附錄三 審查意見回覆對照表

「國立臺灣大學醫學院附設癌醫中心醫院新建工程環境影響差異分析報告」專案小組審查會議紀錄

「國立臺灣大學醫學院附設癌醫中心醫院新建工程環境影響
差異分析報告」專案小組審查會議紀錄答覆說明對照表

差異分析報告」確認修正意見答覆說明對照表

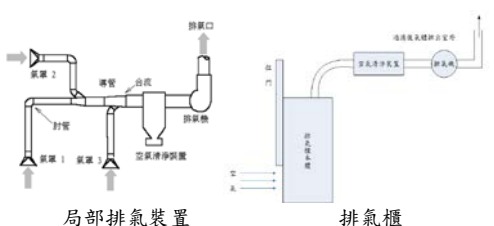
審查意見	答覆說明	修訂處	
		章節	頁次
收再利用為主，宜就近於臺北市、新北市公共工程交換較佳。	依規定送至合法土資場處理」。並刪除填埋型土資場兩處，縮減剩六處加工型或轉運型土資場。		
(三)本案變更前後對綠建築標章取得之影響情形如何，請說明。	本案原環說承諾取得綠建築候選證書及綠建築標章，通過綠化量、基地保水、水資源、日常節能、CO ₂ 減量及污水垃圾改善指標等六大類指標，本次環差並不予以變更。	2.2	2-40
(四)變更後新增實驗室之廢水、廢棄物、空污特性應有說明，請補充。	遵照辦理，本次變更病理部由4樓移至地下3樓(原質子治療中心空間)，僅為調整樓層所在位置，並沒有增加有害廢液量。 一、實驗室大部分為BSL1級分子生物實驗室，少數為BSL2級分子生物實驗室，多為細胞操作實驗，培養不具感染性之細胞，使用之化學物質為乙醇、鹽類、培養基…等。實驗室清洗廢水除含較高濃度之化學成份外，pH值及重金屬含量隨清洗物件之不同，其性質差異極大，須經pH值調整及COD、重金屬成份之去除。廢水中之COD及重金屬的處理通常是採用化學混凝沉澱法，於廢水中添加NaOH、H ₂ SO ₄ 等藥劑，調整其pH值，使廢水中重金屬離子形成不溶性的氫氧化物後，添加助凝劑，便成粗大膠羽，再以沉降分離的方式去除之。此前處理系統處理符合「臺北市下水道管理規則」第19條納管標準水溫：45°C、pH：5~9、硫化物：90mg/L、BOD：600 mg/L、COD：1200mg/L、SS：600 mg/L、油脂(動植物)：30 mg/L、礦物：10mg/L)以下，才可納入臺北市污水下水道系統處理。本前處理系統	3.1、 3.2、 3.4	3-3~ 3-5、 3-8~ 3-9、 3-15~ 3-17

審查意見	答覆說明	修訂處	
		章節	頁次
	<p>之處理能力除考量實驗室清洗廢水量外，亦將廢棄物處理中心之廢水一併納入合併處理，實驗室廢水前處理每日最大處理能力為60CMD，另因沉澱槽之污泥為有害事業廢棄物，將自行脫水後納入廢棄物處理中心合併處理。</p> <p>二、參考「國立臺灣大學校區廢棄物規劃報告」指出由於實驗室廢棄物具有數量少、總類繁多、隨季節和課程變化等特性，因次對實驗室污染量分析與推估並無一定之準則，依據「國立臺灣大學校區廢棄物規劃報告」參考文獻，調查醫學院48間實驗室，每年放射性廢液60公升/年，廢料5公斤/年，感染性廢棄物固體322公升/月，液體44公升/月，無機廢液約38公升/月，有機廢液約95公升/月，固體廢棄物約496.2公升/月，藥品空瓶95瓶/月，以本計畫實驗室分散於4個層樓，預估最大實驗室約有20間，依此比例推估，本計畫實驗室每年放射性廢液約26公升/年，廢料約2公斤/年，感染性廢棄物固體約1,600公升/年，液體約220公升/年，無機廢液約200公升/年，有機廢液約480公升/年，固體廢棄物約2,500公升/年，藥品空瓶480瓶/年，本次變更實驗室廢棄物維持原環說推估量，相關處理方式均已於原環說第五章5.7節詳述。</p> <p>三、現階段臺灣大學實驗室廢氣排放和處理，主要遵循「排氣櫃設計與使用原則」、「臺大實驗場所設立辦法」、「臺大實驗場所設立規劃書」</p>

審查意見	答覆說明	修訂處	
		章節	頁次
	<p>來執行，有關本計畫實驗室之廢氣應在不影響操作前提下，盡可能靠近發生源收集或把發生源予以有效包圍。實驗場所局部排氣裝置之構造包括氣罩、導管、空氣清淨裝置及排氣機等，如圖 1 所示。</p>  <p>圖 1 排氣櫃設置型式</p> <p>當排氣櫃裏的藥瓶開啟或實驗裝置運轉而產生有害物時，空氣中的有害物將隨著排氣櫃內的氣體一起被排氣風管所抽取，經過空氣清淨裝置過濾後，再由排氣機排出室外。為減少人員吸入污染物的機會，排出氣體不該再度捲回室內，因此規劃安裝局部排氣裝置的排氣道時，必須考量建築物與新鮮空氣進氣口的設計。</p> <p>本計畫初步規劃設置活性炭吸附設備，此類設備較適合於有機溶劑之吸附，較常用之吸附劑為活性炭，使用時應注意避免高溫操作，以防止吸附效率之降低及著火。避免阻塞，如用於有粉塵產生之實驗，則應設置粉塵之預處理設備，如過濾或小型靜電集塵器。應注意活性炭之有效吸附能力，達其貫穿點時，應及早更換，更換下之活性炭應注意其再生或處理問題，應與廠商訂定合約，定期更換，由其負責再生回收或處置。</p>
